PAPILDOMŲ IR NEVYKDOMŲ DARBŲ AKTAS NR. 1

Rangos darbų sutartis 2023-03-17 Nr. AS-577

Objekto pavadinimas: Klaipėdos rajono Gargždų miesto Gedimino g., Palangos g., Saulažolių g., Vytenio g., Gargždupio g., Žibučių g. gatvių kapitalinis remontas

1 pav.

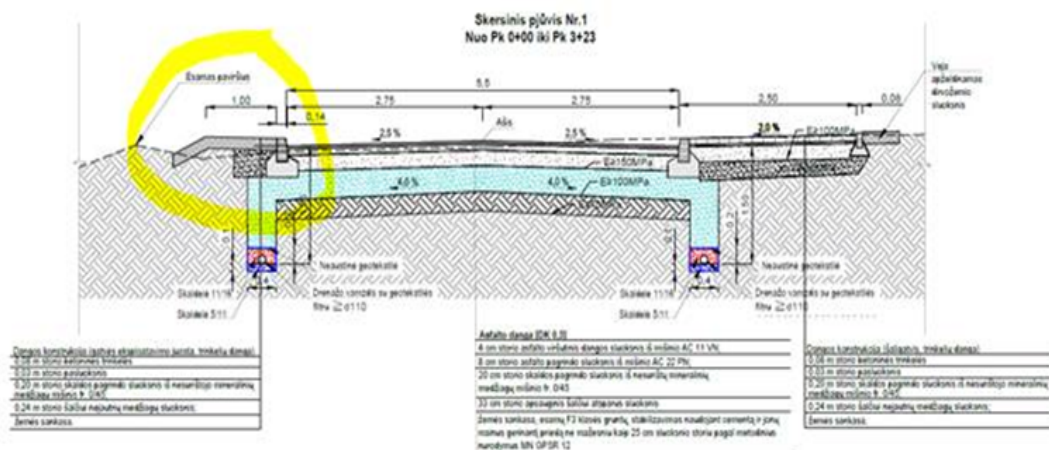
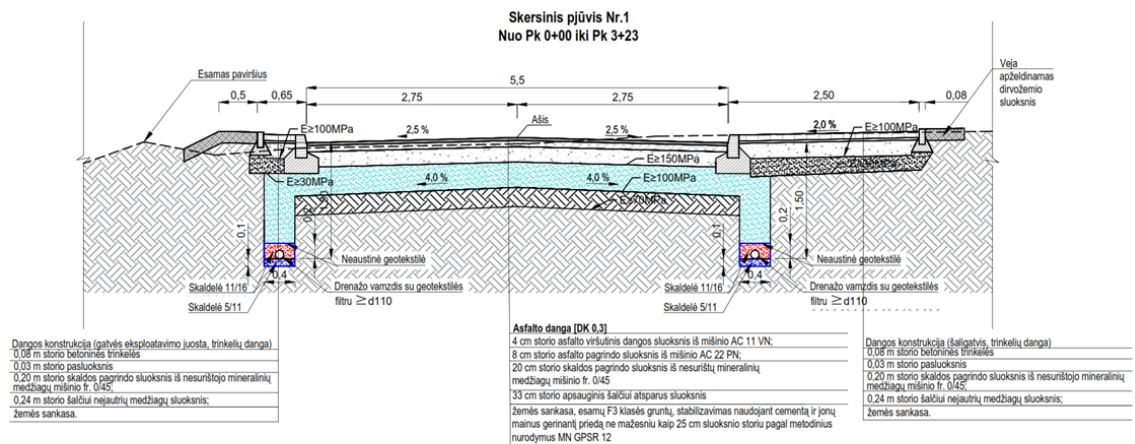
T. Kimbirauskas informavo, kad pateiktame Projekte Palangos g. skersinis pjūvis Nr. 1 (nuo Pk 0+00 iki Pk 3+23 (1 pav.) skiriasi nuo projektuotojo pateikto darbų vykdymo metu (2 pav.). Ar nebus taip, kad bus ir daugiau neatitikimų projekte?

S. Volosenko pasakė, kad jei darbų kiekiai nesikeičia dėl neatitikimo, tai yra techninė klaida.

NUSPREŠTA. Kadangi projekte pateikti darbų kiekiai teisingi, priimama, kad teisingas yra 2 pav. pateiktas skersinis pjūvis (nuo Pk0+00 iki Pk 3+23).
